Onderwerp : PF-2025/287377: advies vooroverleg omgevingsplan Mieddyk 3 in Blije

Onderwerp Advies omgevingsvergunning 2025 - Mieddyk 3 - Blije - concept ontwerp

TAM - Omgevingsplan 'Blije - Mieddyk 3'

Figuur 1. Opstelplaats aan open water

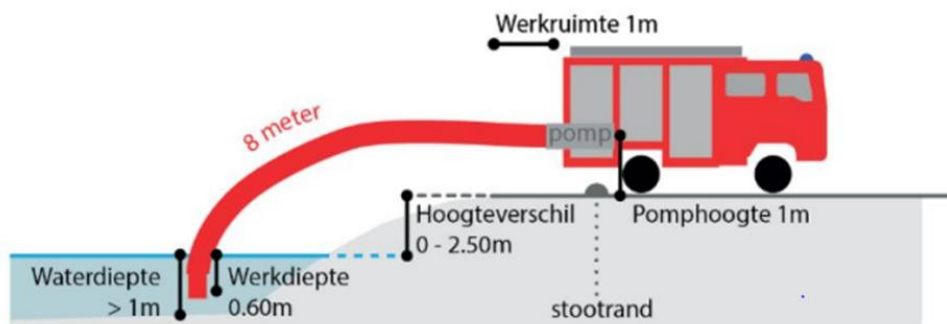
Tegenover het plangebied is wel een vaart (Blijer Feart) aanwezig die gebruikt kan worden voor de waterwinning. Om dit te kunnen gebruiken dient er voor minimaal 60 minuten bluswater onttrokken te kunnen worden. Om het bluswater te kunnen onttrekken met een brandweervoertuig dient er een geschikte opstelplaats voor de brandweer te zijn. Dit kan samenvallen met een weg of pad mits dit de bereikbaarheid niet belemmert. Een opstelplaats dient in ieder geval te voldoen aan de volgende voorwaarden:

- een breedte van 4 meter, een lengte van 10 meter en een maximale doorgangshoogte van 4,2 meter;
- bestand tegen een aslast van 11,5 ton en een totaalgewicht van 15 ton;
- op zo'n afstand dat er maximaal 8 meter tot het water en de pomp van de tankautospuiter is.

Brandweer Fryslân adviseert om:

- In overleg met de brandweer een opstelplaats aan het open water te creëren.
Een goede plek is naast het perceel aan de Mieddyk 1 te Blije.
